改善箇所説明図

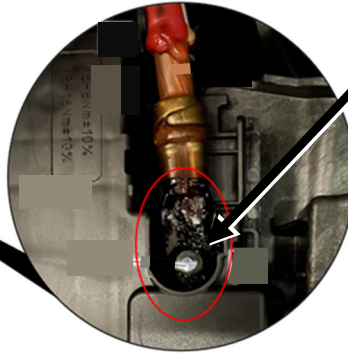
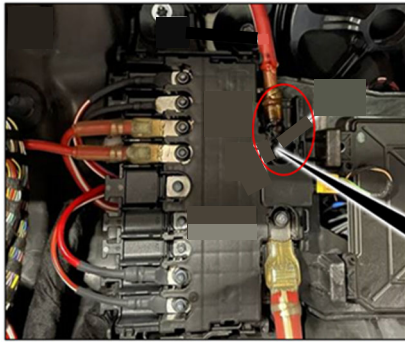
不具合発生箇所

プレヒューズボックスの
ナット

助手席足元にあるプレヒューズボックスにおいて、製造時の組付けが不適切なため電源配線を取り付けるナットが規定トルクで締め付けられていないものがある。そのため、走行時の振動等で当該ナットが緩み電源が遮断されて駆動システムが停止し、走行できなくなることがある。または、当該部の電気抵抗が増加して、発熱することで周囲の部品が溶損し、最悪の場合、火災に至るおそれがある。

全車両、プレヒューズボックスのナットの締め付けトルクを点検する。なお、緩みがある場合は配線の接触面を点検し、損傷や周囲に溶損がある場合は、関連する部品を新品に交換する。
